**Baldeplatz sicher queren mit dem Fahrrad**

BA-Antrags-Nr. 20-26 / B 03487 des Bezirksausschusses 02 - Ludwigsvorstadt-Isarvorstadt  
vom 18.01.2022

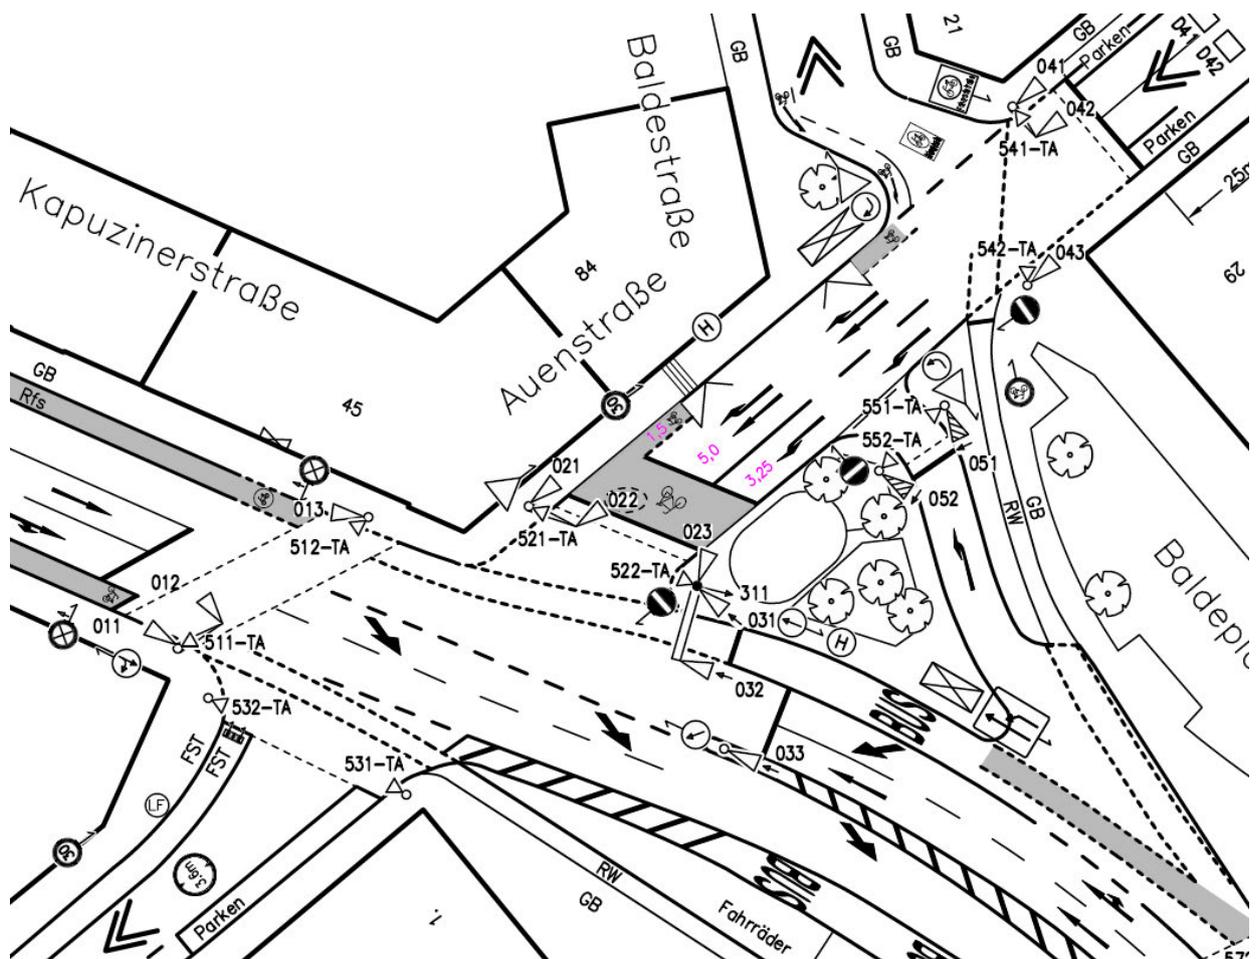
der o.g. Antrag des Stadtbezirkes 02 - Ludwigsvorstadt-Isarvorstadt wurde dem  
Mobilitätsreferat zur federführenden Bearbeitung zugeleitet. Darin bitten Sie, das Überqueren  
des Baldeplatzes für Radfahrende sicherer zu machen und schlagen dafür folgende  
Maßnahmen vor:

- Markierung eines Radstreifens auf der Auenstr. zwischen Einmündung Baldestr. und  
bisheriger Haltelinie an der Kapuzinerstr. Der Bus darf diesen befahren.
- Zurücksetzen der Haltelinie Auenstr./Kapuzinerstr. für Kfz. Fahrräder dürfen auf einem  
ARAS (aufgeweiteten Radaufstellstreifen) vor den Autos warten.
- Für links aus der Auen- in die Kapuzinerstr. abbiegende Fahrräder wird eine rote Fahrrad-  
Spur markiert. Diese beginnt zwischen den links abbiegenden und geradeaus fahrenden Kfz-  
Spuren. Vor der Vereinigung mit dem stadtauswärts laufenden Radweg der Kapuzinerstraße  
beschreibt sie einen leichten Bogen. Dort müssen eine (defekte) Kette entfernt und die  
Bordsteinkante geglättet werden.
- Bei der ohnehin anstehenden Sanierung des Radweg-Abschnittes am südlichen  
Baldeplatz soll dieser maximal breit angelegt werden, um die Vorgaben des Radentscheids  
einzuhalten.

Die Markierung eines Radfahrstreifens in der Auenstraße zwischen Kapuzinerstraße und  
Baldestraße ist grundsätzlich in Form eines Radschutzstreifens möglich. Die rechtlichen

Voraussetzungen liegen vor. Im Bereich der Haltestelle wird der Radschutzstreifen unterbrochen und danach bis zum ARAS fortgesetzt. Der Radschutzstreifen und ARAS werden rot eingefärbt.

Die Einrichtung eines ARAS ist unter der Berücksichtigung der Leistungsfähigkeit möglich. Es sind keine signifikanten Auswirkungen auf die Busbeschleunigung zu erwarten. Die SWM hat die Stellungnahme bezogen und die geplante Maßnahme zur Kenntnis genommen.

Von der Markierung der Leitlinien und einer Radfurt aus der Auen- in die Kapuzinerstraße für die links abbiegenden Radfahrenden wird das Mobilitätsreferat absehen, da es sich beim Kreuzungsbereich um keine exklusive Radverkehrsfläche handelt, sondern es eine mit dem MIV gemeinsam genutzte Fläche ist.

Im Rahmen der Radwegsanieerung in der Kapuzinerstraße wurde der Bordstein abgesenkt, womit ein komfortables Linksabbiegen aus der Auenstraße gewährleistet ist. Eine radentscheidskonforme Verbreiterung des Radwegs kann nur im Rahmen weiterer umfangreicher Umplanungen des Verkehrsraums durchgeführt werden.
